改善措置事項説明図③

改善前	改善後
 プラスのかしめ跡

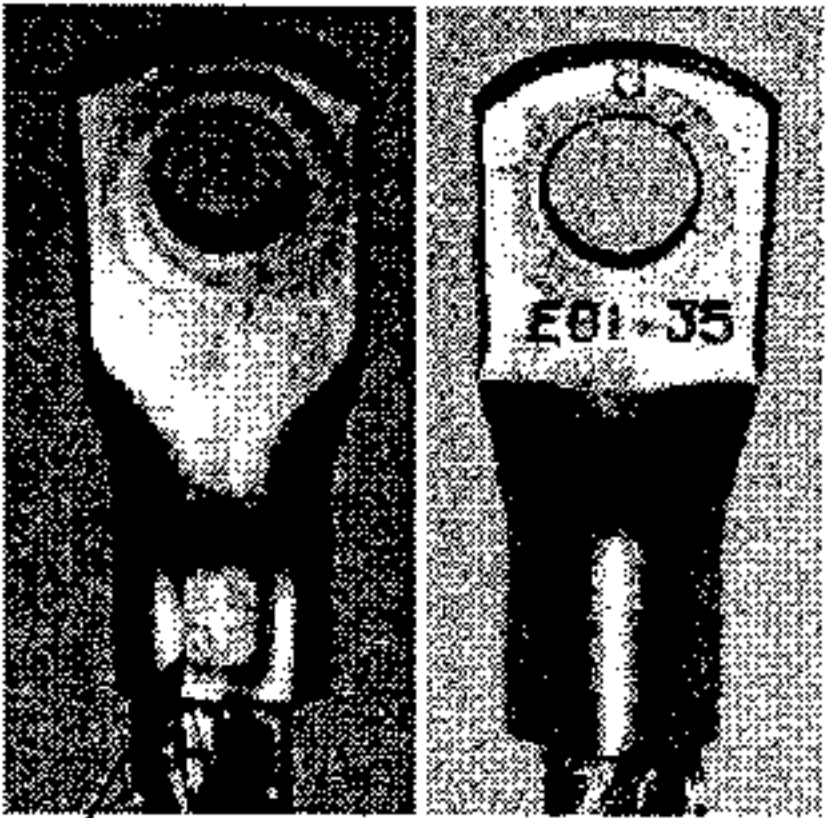
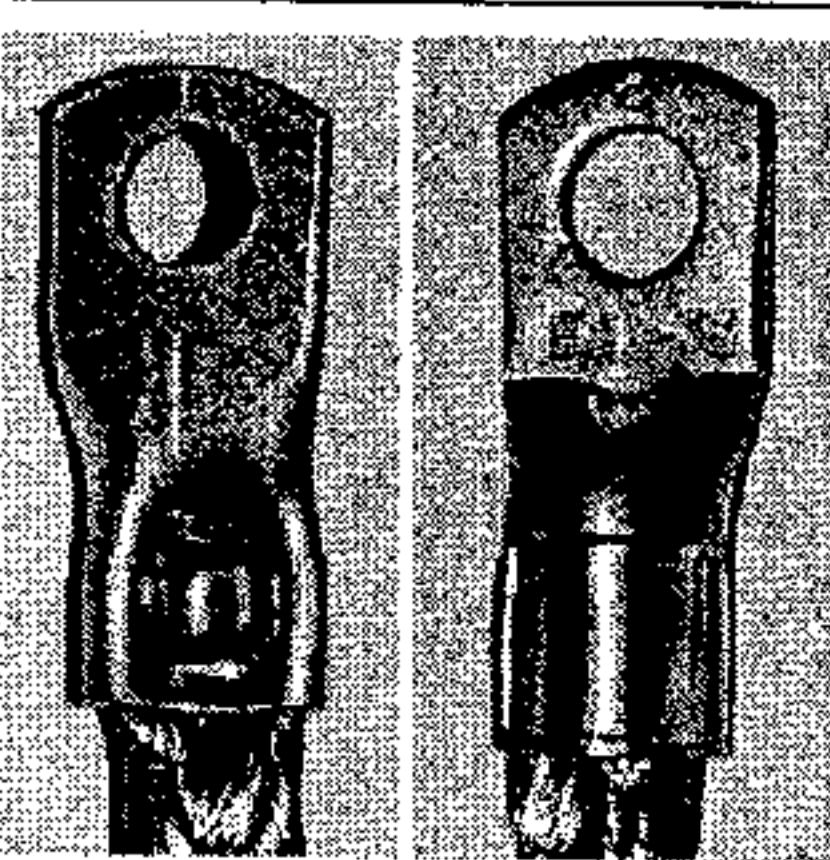
基準不適合箇所

③電気装置において、トランスミッションと車体との間のアースケーブルの製造方法が不適切なため、車両の振動により当該ケーブルが端子部から抜けることがあり、点火装置が正常に作動せず、原動機が停止し、再始動できなくなるおそれがある。

改善の内容

③全車両、当該アースケーブルを点検し、端子のかしめ部分にプラスのかしめ跡があるものは良品と交換する。
